**Sitzung des Bau- und Planungsausschusses vom 24.10.2017**

**Gewerbegebiet südlich des Schleißheimer Kanals  
Bebauungs- und Grünordnungsplan Nr. 139/06  
Ergebnisse der frühzeitigen Beteiligungsverfahren**

Abb.: Illustration einer 16 Meter hohen Bebauung parallel zur Würm - ohne Dachaufbauten, diese würden die Gebäude um weitere 3 Meter erhöhen. (Quelle: Dr. Michael Ruhs):

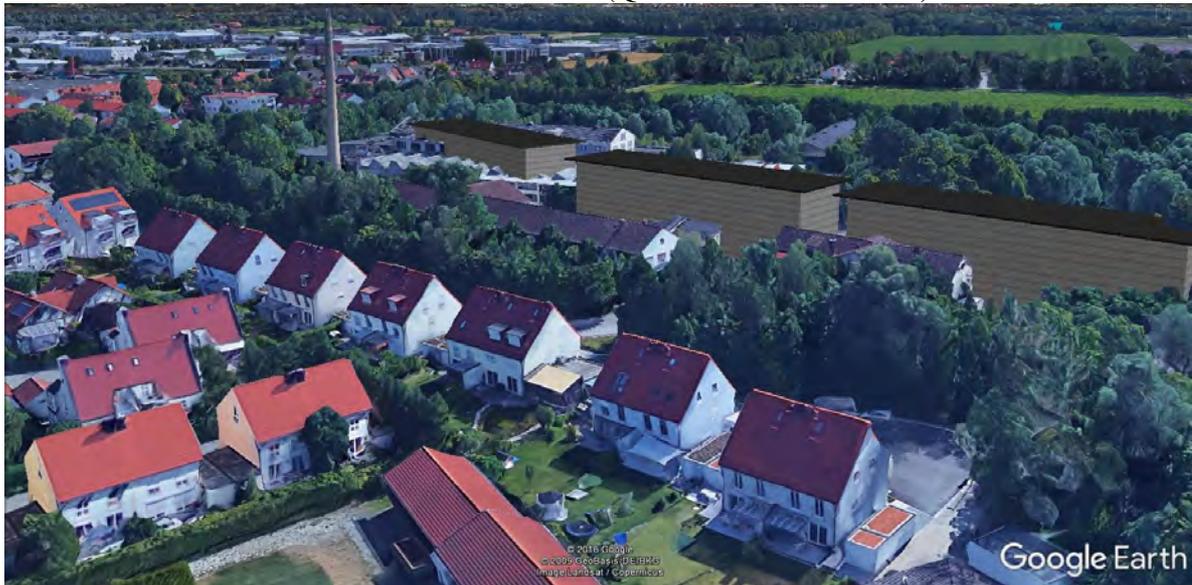
Die derzeitige GsSK-Planung sieht ebenfalls eine Staffelung vor, allerdings überraschenderweise in falscher Richtung. Die Bauhöhe fällt nach Süden (!) hin ab, d.h. die hohen Gebäude stehen an den Grenzen zu den Wohngebieten und Grünanlagen im Norden und Westen, die niedrigen Gebäude grenzen an die nicht bewohnten Bereiche/Ackerflächen im Süden.

Diese Planung würde es unter anderem erlauben, parallel zur renaturierten Würm / Grünzug / Wohnstraße Flachdachgebäude von 16+3 Metern Höhe zu errichten, mit nur 4 Metern (0,25 H) Abstand zur städtischen Grünfläche. Über die Nutzung der Gebäude auf dieser Seite des GsSK Gebietes schweigt der Bebauungsplan, hier könnte also auch ein durchgehendes Gebäude mit Wellblechverkleidung oder eine 16+3 Meter hohe Parkgarage entstehen.

Bauordnung zwar möglich, werden aber nicht empfohlen, weil die technischen und organisatorischen Anforderungen der künftigen Gebäudenutzer bei einem Angebots-Bebauungsplan für Gewerbe nicht bekannt sind. Die Eignung und Flexibilität für einen möglichst breiten Nutzerkreis würde stark eingeschränkt werden. Dies gilt auch für Vorgaben zur Verteilung unterschiedlicher gewerblicher Nutzungen innerhalb des Planungsgebiets.

Ausreichender Abstand zur umgebenden Bebauung und den Gewerbegebieten vorgelagerte Grün- und Freiflächen inkl. Grünausstattung sorgen für eine verträgliche Einbindung der Planung unabhängig der äußeren Gestalt der Gebäude. Die gemäß Art.6 Abs.5 Bayerischer Bauordnung (BayBO) für Gewerbegebiete festgelegten Tiefen der Abstandsflächen von 0,25 H werden eingehalten.
